## 改善箇所説明図

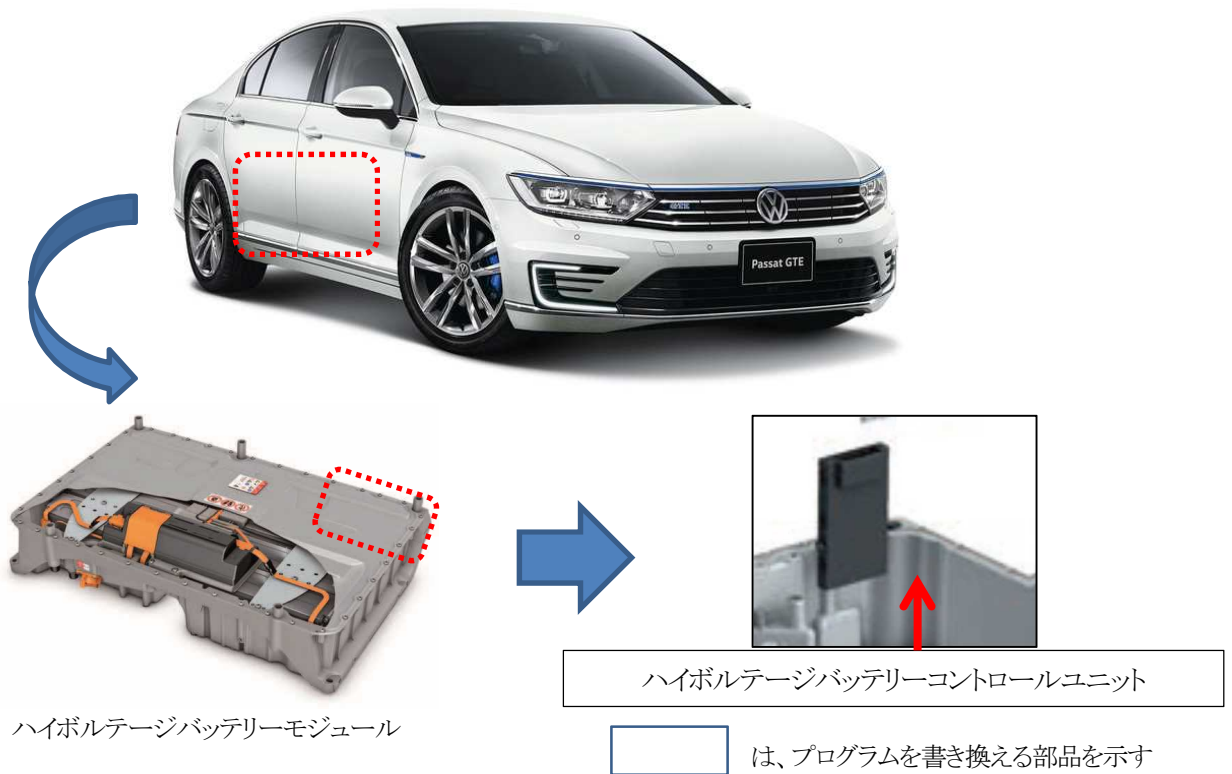
ハイブリッドの電力を制御するハイボルテージバッテリーコントロールユニットの制御プログラムが不適切なため、スタートボタンによるシステム起動時の回路診断実施時において、正常な状態を異常と判定することがある。そのため、メーターにエラーメッセージが表示され、システムを起動できず、車両始動ができないおそれがある。

全車両、ハイボルテージバッテリーコントロールユニットの制御プログラムを対策プログラムに書き換える。

識別：キャンペーンステッカーに「93D5/93D8、日付（西暦・月・日の順）ワークショップスタンプ」を記入し、スペアタイヤ収納部左側面に貼りつける。
